ПЛИТЫ МОДЕЛЬНЫЕ СТАЛЬНЫЕ ДЛЯ ОПОК РАЗМЕРАМИ В СВЕТУ 1000×800 мм НА ФОРМОВОЧНЫЕ ЛИТЕЙНЫЕ МАШИНЫ С ПОВОРОТОМ ПОЛУФОРМЫ БЕЗ ДОПРЕССОВКИ

ГОСТ 20115—74

Изменение № 1 ГОСТ 20115—74 Плиты модельные стальные для опок размерами в свету 1000×800 мм на формовочные литейные машины с поворотом полуформы без допрессовки. Конструкция и размеры

Черт. 1

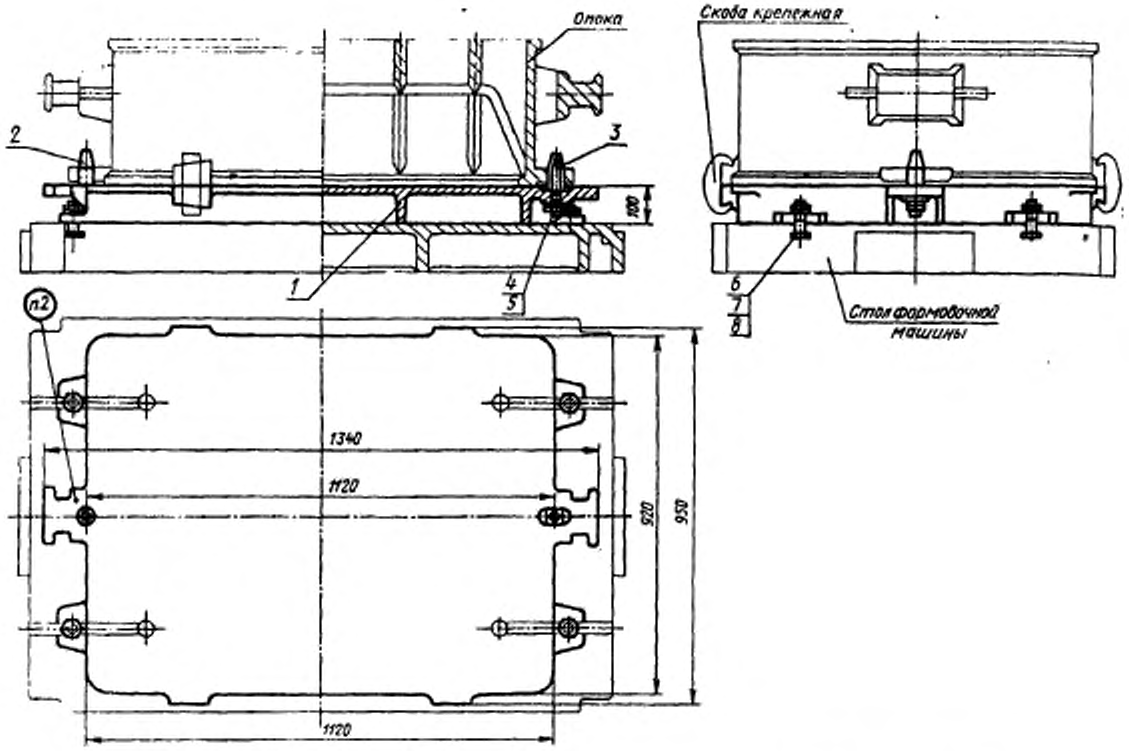
Пункт 1. Чертеж 1. Подрисуночная подпись. Заменить обозначение **болта** (поз. 6): М20×70.66.05 по ГОСТ 7808—70 на 7002—2585 по ГОСТ 13152—67.

Пункты 1, 3. Чертежи 1, 2. Заменить слова: «Теоретическая масса» на «Масса, не более».

Черт. 2

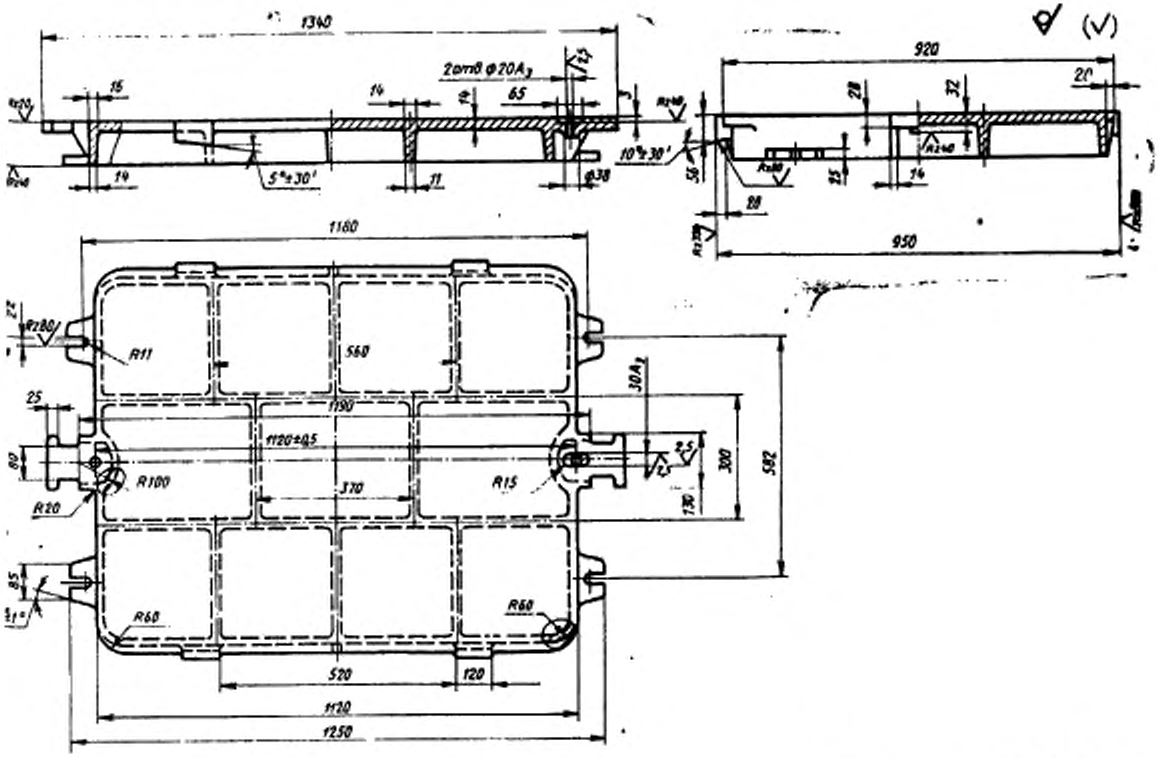
Пункт 3. Чертеж 2. Заменить обозначение: A_3 на H8.
